中深度処分対象廃棄物の放射能濃度決定方法に係る
日本原子力学会標準の技術評価に関する検討チーム
第2回会合における日本原子力学会への説明依頼事項に対する回答(7月30日受領版)
(案)

2021年9月21日
(一社)日本原子力学会
標準委員会

図 H.1 - 検出困難元素の濃度分布評価の基本的な考え方
(設定分布と推定分布を比較し易いように青破線の実際の分布を加筆しています)

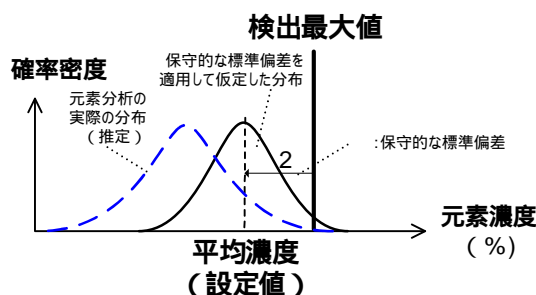
(2) 検出データが 1 点の場合に、元素濃度分布の標準偏差 をどのように求めるか説明してください。

これを用いた濃度分布の設定は、**図 H.1** に示すとおり、1, 2 点の検出最大値を、濃度分布の上側限界値（例 上側限界値 = 平均 + 2 （標準偏差）の濃度）とし、同一の元素又は化学的性質が類似した元素の既知の濃度分布（別途、文献値などによって収集した濃度分布）から“標準偏差”などの濃度分布条件を設定した上で、平均濃度を設定する方法を示しています。

なお、通常、推定される濃度の分布は、回答 14(1)に示しましたように微量成分元素の分布は、対数正規分布と考えられますので、検出最大値以下の領域で検出最大値から約 3 の位置を平均値とした分布で存在すると考えられます。

これに対して、入力用の分布設定では、検出最大値から 2 の位置を平均値とした分布で上側にスライドすることで、保守性を加味します。

図 H.3 - 平均的な標準偏差の設定方法のイメージ図 (例)

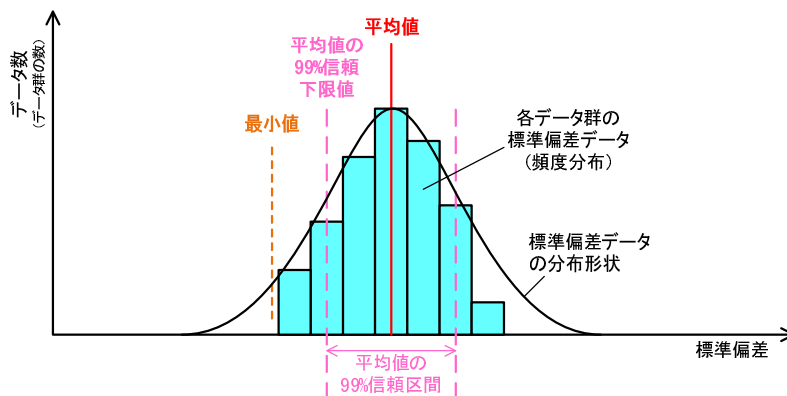
(3) 濃度分布の標準偏差 として、「同一の元素又は化学的性質が類似した元素の分布を評価して適用」とありますが、具体的にどのように求めるのか説明してください。

上記の“標準偏差”を同一の元素又は化学的性質が類似した元素の分布を参考にして設定する考え方は、収集、選定した元素濃度データを利用し、検出困難元素の標準偏差を評価上の保守性などを踏まえた上で、信頼下限区間を考慮した標準偏差で設定します。この標準偏差の設定方法の例を、附属書 H の図 H.3 及び表 H.1 で示します。

基本的には、図 H.3 に示すように、標準偏差をより小さく設定することで保守性を考慮することが出来ますが、表 H.1 に示すように、標準偏差のデータが示す正規性を評価する

ことで 99%信頼下限の標準偏差を適用できると考えます。

表 D.6 例 3 検出下限値以下で分布を設定する場合のイメージ

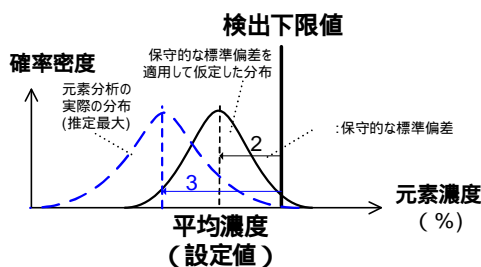
(2) N.D.値を平均濃度として用いるのではなく、それよりも 2 低い値を平均濃度として用いることができる理由を説明してください。

検出下限値をそのまま平均濃度として用いる方法が、第 1 の適用方法として考えられますが、この方法を適用した場合で、保守性が大きくなりすぎる時は、回答 14(2)に示す考え方を適用して、下図に示しますように、検出下限値より低い領域にある濃度分布を想定し、保守的に検出下限値より 2 低い値を平均濃度として用いる方法を示しています。

上図に示す推定される実際の分布(青破線)より高い濃度領域に入力用設定分布(黒実線)を仮定して、この分布に保守性を持たせるために、平均濃度の設定位置(通常、正規分布を示す場合は検出下限値から 3 の位置に平均濃度があると想定されます)を、検出下限値から 2 の位置を平均値としてより高い濃度側に分布を設定することとしています。

さらに、適用する“標準偏差”も保守性を持たせるように、分布範囲を狭く設定するために、標準偏差の信頼下限値を適用する考え方を示しています。これらによって、上側にスライドすることでの保守性を加味しています。
